Bebauungsplan „SCHWIMMBAD – ERNEUERBARE ENERGIEVERSORGUNG“
Behandlung der Stellungnahmen aus der
frühzeitigen Unterrichtung der Behörden und sonst. Träger öffentlicher Belange

STADT WIESLOCH
FB5 /FG 5.1 Stadtentwicklung, Baurecht
Stand: 31.10.2025

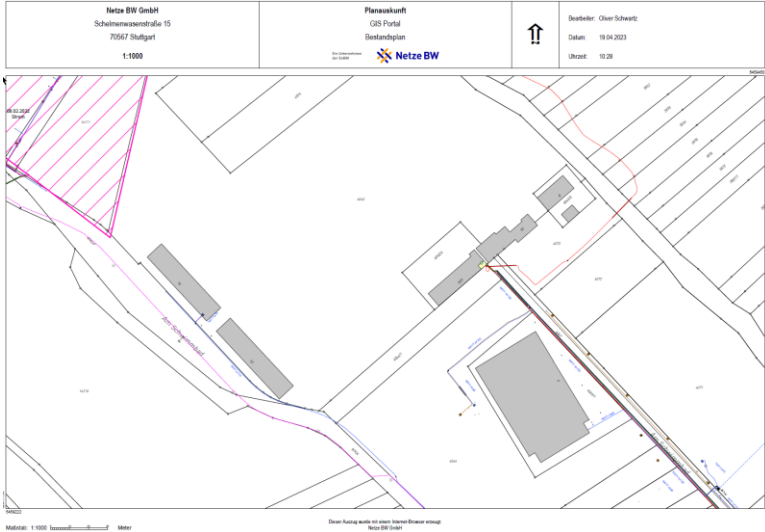
Lfd. Nr.	TöB	Stellungnahmen (im Originaltext)	Behandlung der Stellungnahme im weiteren Verfahren
		gieversorgung“ befinden sich laut den Ergebnissen der historischen Erhebung altlastverdächtiger Flächen keine Altablagerungen, Altstandorte oder Verdachtsflächen. Das Plangebiet liegt jedoch im großflächigen Einflussgebiet des historischen Bergbaus bei Wiesloch. Dadurch ist mit erhöhten Schwermetall- und Arsen-Gehalten im anstehenden Bodenmaterial zu rechnen. Bei Aushubarbeiten kann aus diesem Grund entsorgungsrelevantes Bodenmaterial anfallen, das nicht „unkontrolliert“ abgelagert werden darf. Dies gilt demnach auch für Bereiche, die nicht von den im Baugrundgutachten erfassten Auffüllböden eingenommen werden. Des Weiteren könnten abhängig von der Nutzung möglicherweise Überschreitungen von Prüfwerten für das Schutzgut Mensch für Schwermetalle und insbesondere für Arsen vorliegen. Laut des Vorentwurfs der textlichen Festsetzung ist für das das „Sondergebiet Photovoltaik“ unter anderen eine Nutzung als „unbefestigte Stellplätze“ sowie als „Grünanlage für Sport-, Spiel- und Freizeitnutzung“ zulässig. Bei einer Nutzung als Grünanlage für Sport-, Spiel- und Freizeit ist eine mögliche Gefahr über den Wirkungspfad Boden – Mensch zu beurteilen. Wobei nach BBodschV weiter zwischen „Kinderspielflächen“ sowie „Park- und Freizeitanlagen“ bezüglich einzuhaltender Prüfwerten und Untersuchungstiefen differenziert werden muss. Bei solch sensibleren Nutzungen sind die im Einzelfall vorliegenden Expositionsbedingungen zur Beurteilung möglicher Gefahren in Betracht zu ziehen. Nach derzeitigen Planungsstand kann allerdings nicht beurteilt werden, ob und wenn ja, inwieweit eine Gefahrenlage für das Schutzgut Mensch vorliegen könnte.	Die Festsetzungen bezüglich der Art der zulässigen Nutzungen wurde angepasst. Die Nutzung als „Grünanlage für Sport-, Spiel- und Freizeitnutzung“ ist im Nutzungskatalog nicht mehr vorgesehen. Die Fläche im Bereich der bestehenden „Festwiese“ wird zudem aus dem Geltungsbereich des aufzustellen Bebauungsplans herausgenommen. Der Energiebedarf der Heizzentrale wird mit der geplanten Anlage gedeckt. Für eine Einspeisung in das Netz ist die Fläche zu klein und daher nicht wirtschaftlich zu betreiben. Eine spätere Errichtung von PV-Modulen ist daher nicht wahrscheinlich. Die Fläche verbleibt damit in ihrer bisherigen Nutzung und ist nicht mehr Bestandteil der Bauleitplanverfahren.
